女川原子力発電所2号炉 原子炉格納容器の限界温度・限界圧力 に関する評価結果

平成30年6月28日
東北電力株式会社

3. 審査会合での指摘事項に対する回答(指摘事項No.1)

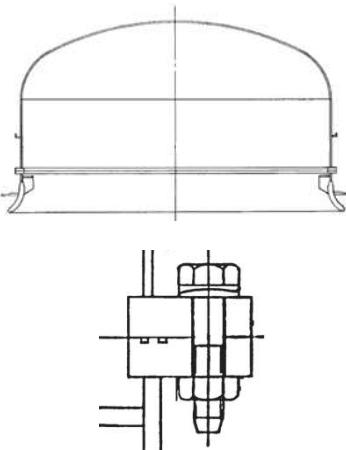
- 改良EPDMの試験条件がシビアアクシデント環境を適切に模擬できていることを説明すること。
- 負荷がかかっている状態でオートクレーブの試験ができているということを説明すること。
- シール材が運転中の環境(放射線量、温度)を考慮してもSA時に問題のないことを示すこと。
- 自社研のデータを採用している場合は、第三者のレビューなり、客観的な妥当性を説明すること。
また、改良EPDMの圧縮永久ひずみ試験に関する文献等を示すこと。

➤ 改良EPDM材の試験は、運転中の環境及び重大事故時の環境を適切に考慮し実施している。

- 想定される重大事故時の積算放射線量及び温度を包絡した条件にて試験を実施

- 改良EPDM材は、通常運転中の温度環境では劣化は軽微、かつ原子炉格納容器開口部のシール材は定期検査ごとに取替えるため、試験条件の保守性に包絡される
- PEEK材は、耐放射線性(10^7 Gy)及び耐熱性(250°C)を持つため、通常運転時及び重大事故時を考慮しても健全性は確保される
- 電気配線貫通部は、長期間継続使用するが、通常運転中の劣化を考慮した試験により健全性を確認している

図1 所員用エアロック構造図

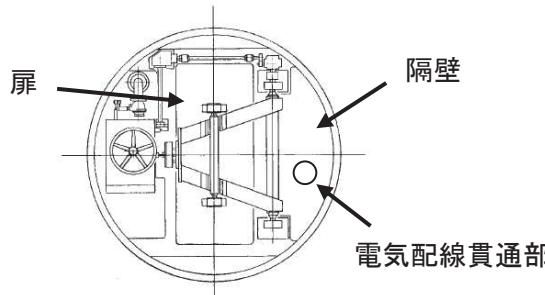
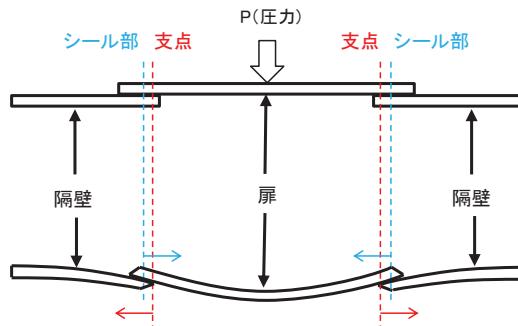
- ・エアロックに電線貫通部があるか説明すること。
- ・格納容器エアロック扉等のシール性について、格納容器内圧による扉の変形(たわみ等)による变形支点の変位も考慮して説明すること。

- 所員用エアロックの内側及び外側の隔壁に電気配線貫通部があることを確認した。なお、所員用エアロックの電気配線貫通部は、電気配線貫通部(低電圧)のモジュール部と同様の構造であり、低電圧モジュールとして評価しており、200°C, 2Pdにおける閉じ込め機能に影響はない。
- 所員用エアロック扉の変形に伴う支点の移動について評価し、シール性に影響がないことを確認した。

・扉の変形量(約 □mm)は、ガスケット幅(□mm)と比べ十分小さく、シール機能が喪失することはない。

・また、扉の変形による支点の移動を考慮した場合の所員用エアロック扉シール部の変位量(□ mm)は、内圧による隔壁の変形を考慮しない場合の変位量(□ mm)より小さい。

・扉の変形による支点の移動を考慮した場合の所員用エアロック扉シール部の変位量(□ mm)は、許容変形量(□ mm)以下であることから、シール機能は維持される。

図 ドライウェル主フランジ概要図

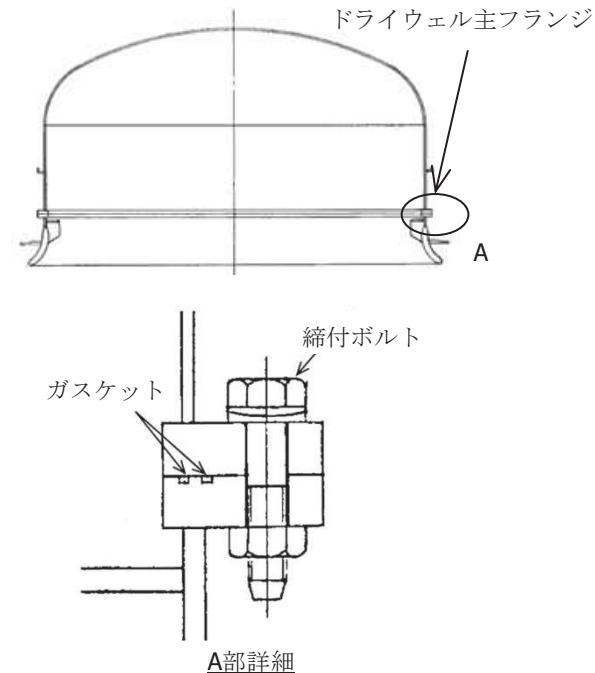
- 200°C, 2Pdによりフランジに永久変形が生じないことを示すこと。

➤ フランジ部の200°C, 2Pdにおける発生応力を算出し、設計・建設規格の原子炉格納容器(クラスMC容器)の供用状態Cにおける許容応力と比較した結果、全て許容応力以下となり弾性範囲内と評価でき、永久変形は生じないことを確認した。

- ドライウェル主フランジのほか、機器搬出入用ハッチ、所員用エアロック、逃がし安全弁搬出入口及びサプレッションチェンバ出入口についても、発生応力が許容応力以下であることを確認した。

図 評価対象部位

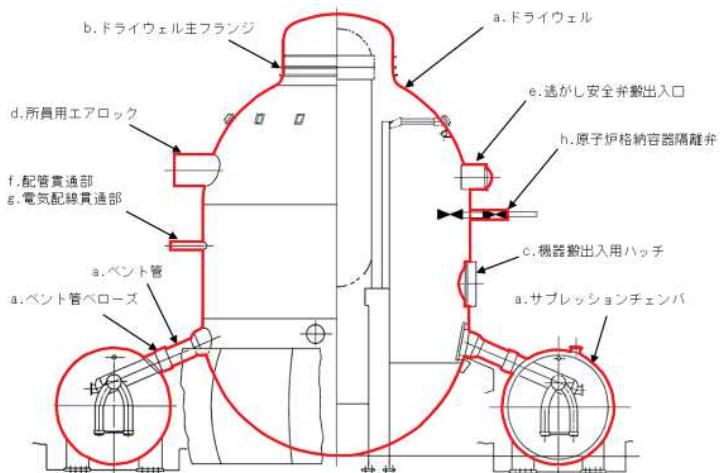
- 原子炉格納容器においてどの順でリークが始まるのかを判断するため、部位毎の余裕を評価すること。

- 構造部のうち許容圧力が最も低くなるのは、原子炉格納容器本体(サプレッションチェンバ円筒胴)の約1.3(2Pdに対する裕度)
- シール部については、圧力の上昇により開口量が増加することに加え、シール材が経時に劣化するため、裕度の評価は困難であるが、7日間の期間を超えて200°C、2Pdの状態が長期間継続した場合には、シール材が機能を喪失し漏えいが生じる可能性がある。
- 実際の事故時における漏えいに対する裕度は、フランジ構造のシール部であるドライウェル主フランジ、機器搬出入用ハッチ、所員用エアロック及び逃がし安全弁搬出入口が最も少ないと考える。

- 破損限界を評価できるものについては、200°C、2Pdにおける状態と破損限界の比較により裕度を評価
- 破損限界が確認できていないものについては、200°C、2Pdの状態における健全性を確認した際の判定基準に対する裕度を評価
- ただし、本評価は、規格等の許容値を用いて評価しているため許容値が保守的に設定されていることから、実力ではさらに裕度を有しているものと考える。

図 原子炉格納容器からの異常な漏えいによる対応

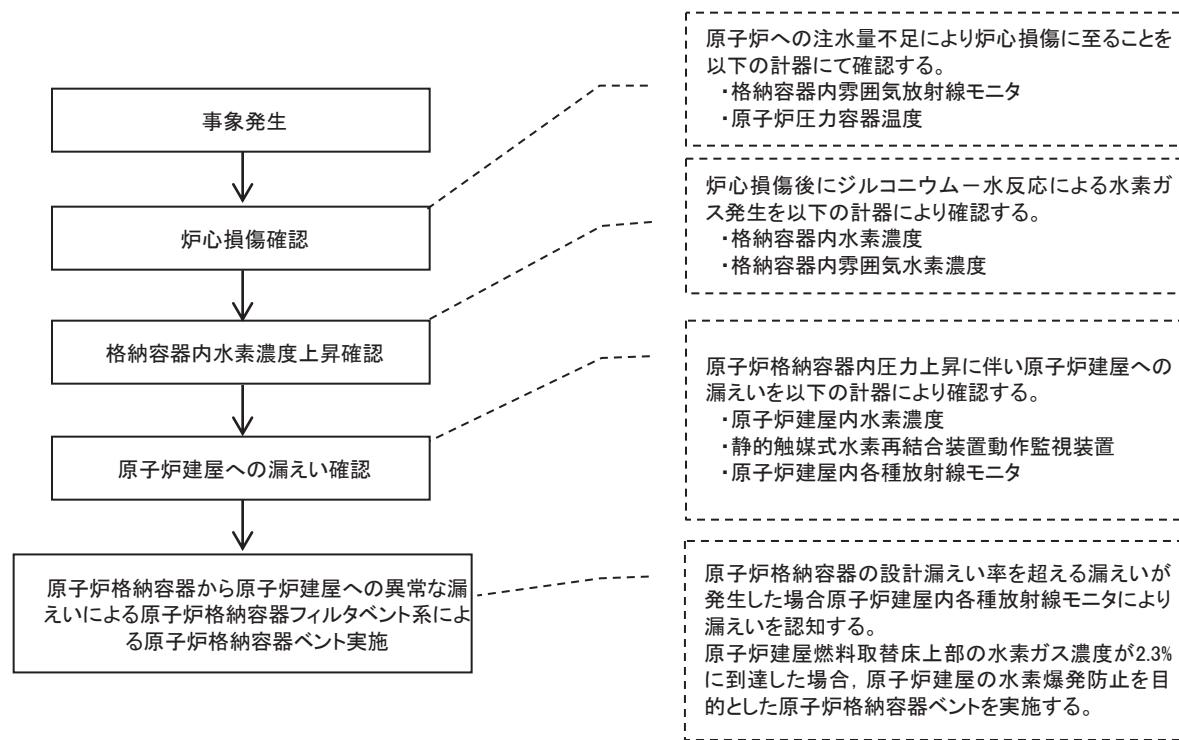
- ・格納容器の機能喪失の検出の考え方を整理して説明すること。

- 原子炉格納容器の閉じ込め機能喪失は、原子炉建屋への漏えいを検出することで確認する。
- 原子炉格納容器圧力とともに、「原子炉建屋内水素濃度」、「静的触媒式水素再結合装置動作監視装置」、「原子炉建屋内各種放射線モニタ」の計器により検出する。

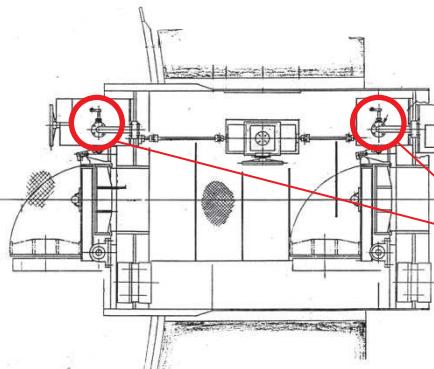
- 電気配線貫通部のシール性能評価については、冷却材喪失事故時の環境試験結果と既往の電共研(S63/3)試験結果に基づくアレニウス則評価の位置付けを明確に説明すること。また、アレニウス則による評価については、有機物の活性化エネルギーを含め評価方法を説明すること。

- 電気配線貫通部のシール性能評価は、主として既往の試験結果を用いて行っており、アレニウス則評価は参考の位置づけである。
- アレニウス則での評価方法は以下のとおり。

低電圧モジュールについて、既往の電共研より 200°C での試験結果の二次シール部の温度に裕度を考慮し、二次シール部の温度を $100^\circ\text{C}(T_1)$ と想定して、一次シール部の熱劣化条件($137^\circ\text{C}(T_2)$ / 62時間(t_2))として換算評価を行うと385時間(t_1)となり、168時間(7日間)を上回っている。
